# 改善箇所説明図

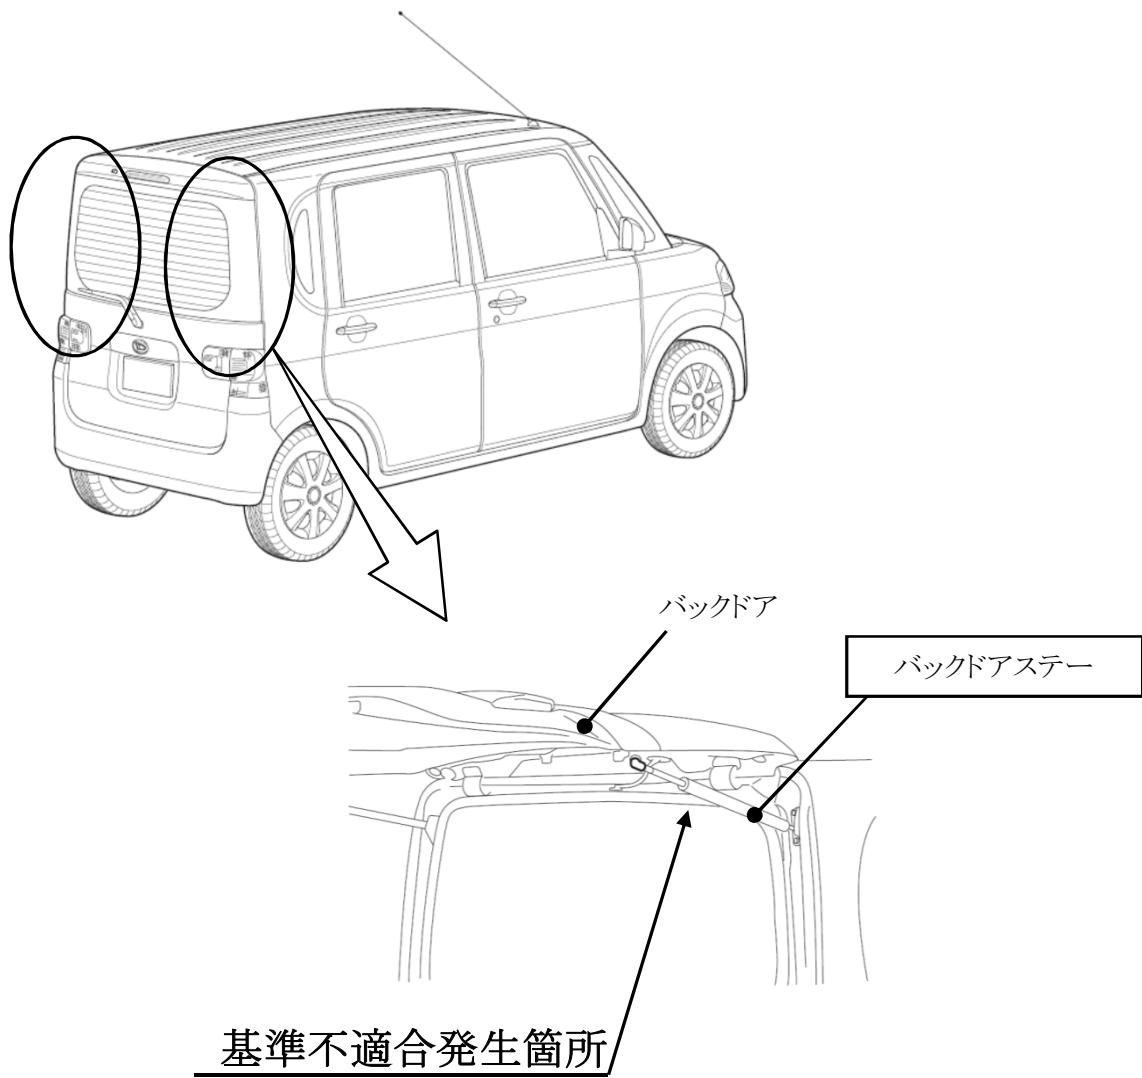
バックドアのガス封入式ステーにおいて、外筒のエンドキャップ部の塗装が不適切なため、沿岸地域の塩分の影響で腐食することがある。そのため、そのままの状態で使用を続けると、腐食が進行し、外筒が膨らみ、エンドキャップが割れ、バックドアを開く際に外筒が破損し、最悪の場合、周囲の人が負傷するおそれがある。

全車両、バックドアステーを対策品と交換する。

尚、交換部品の準備に時間要することから、塩害地域と年式の古いものから順次交換する。

車室内車台番号打刻位置の車両後側に黄色ペイントを塗布する。
